RESOLUCION DIRECTORAL N° 000176-2022-DPHI/MC

Que, mediante expediente N° 2022-0088162, TELEPIZZA ANDINA S.A.C., representada por la señora Ingrid Valega Durand, solicita autorización sectorial de avisos y anuncios en monumentos, inmuebles de valor monumental y en inmuebles integrantes de ambientes urbanos monumentales y/o zonas monumentales, para el inmueble ubicado en Av. Nicolás de Piérola N° 1002, del distrito, provincia y departamento de Lima;

PROYECTO:	CONSTRUCCION LETREROS LUMINOSOS	ESCALA:	Indicada
		FECHA:	Oct. 2022
PROPIETARIO:	TELEPIZZA ANDINA SAC (PH - N. Piérola/Carabaya)	PLANO	A-1
UBICACION:	AV. NICOLAS DE PIEROLA Nº 1002 - LIMA (Esquina)		
ESPECIALIDAD:	ARQUITECTURA - Elevaciones		
PROFESIONAL:	Arq. Marilina Alarcón Piana	REGISTRO:	CAP. 5293

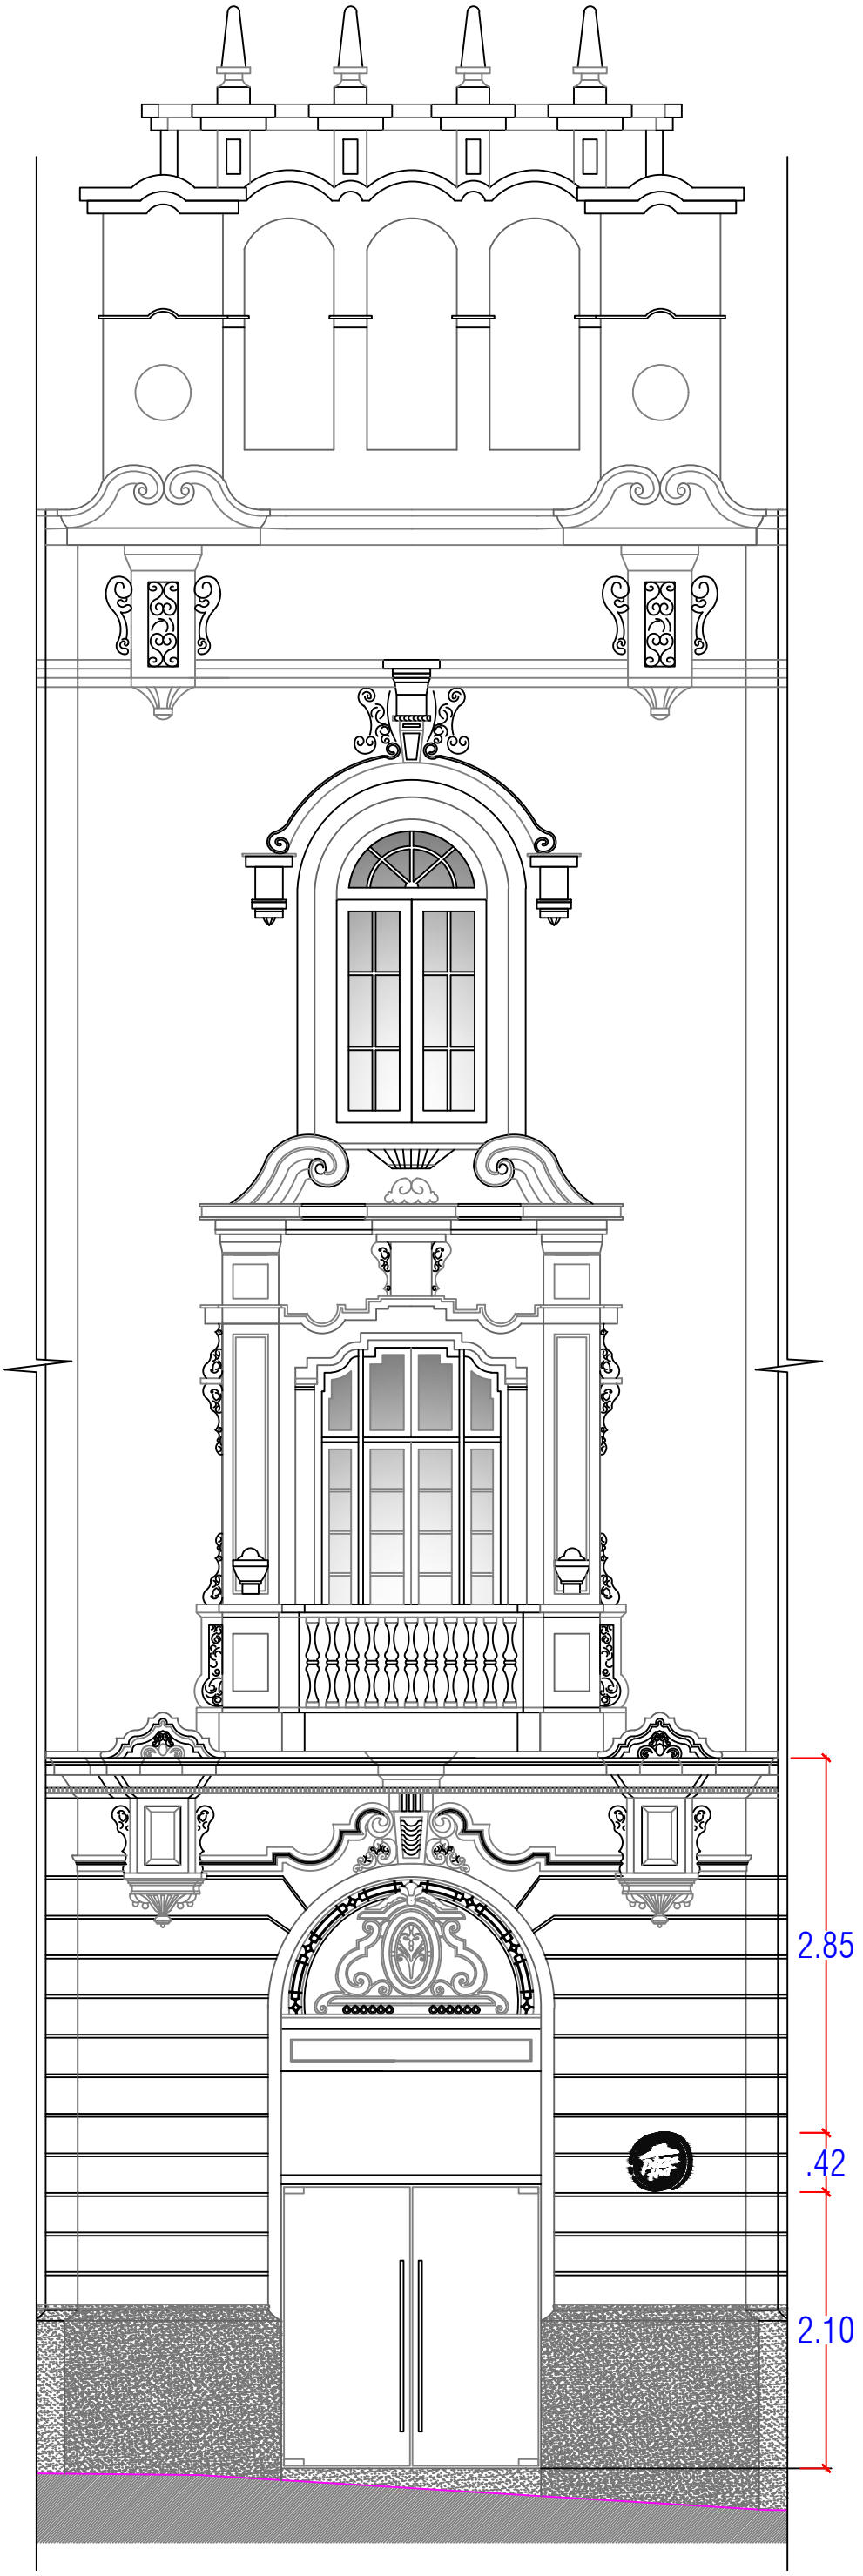
Que, el aviso según descripción, planos de la propuesta y detalles, indicados en las láminas A-1 (fachada) A-2 (detalle); presenta las siguientes características:

a. Aviso (Isologo):
   Pizza
   Hut
   - Material: plancha metálica de 1/27" calada
   - Color: negro acabado mate
   - Largo: 0.45 m.
   - Altura: 0.42 m.
   - Espesor: 0.02 m.

b. Tipo de fijación: anclaje del aviso mediante una platina doblada unida a la cara del letrero con pernos hexagonales y anclada hacia la pared con pernos de expansión.
c. Iluminación: cuenta con un sistema de retroiluminación LED.
d. Ubicación: se instalará a un costado del vano de acceso al establecimiento comercial, a una altura de 2.10 m.

ARTÍCULO 1º.- APROBAR la propuesta de aviso y/o anuncio en el inmueble ubicado en Av. Nicolás de Piérola N° 1002, del distrito, provincia y departamento de Lima, según las láminas A-1 (fachada) y A-2 (detalle) y las especificaciones técnicas señaladas, por las razones expuestas en la parte considerativa de la presente Resolución.
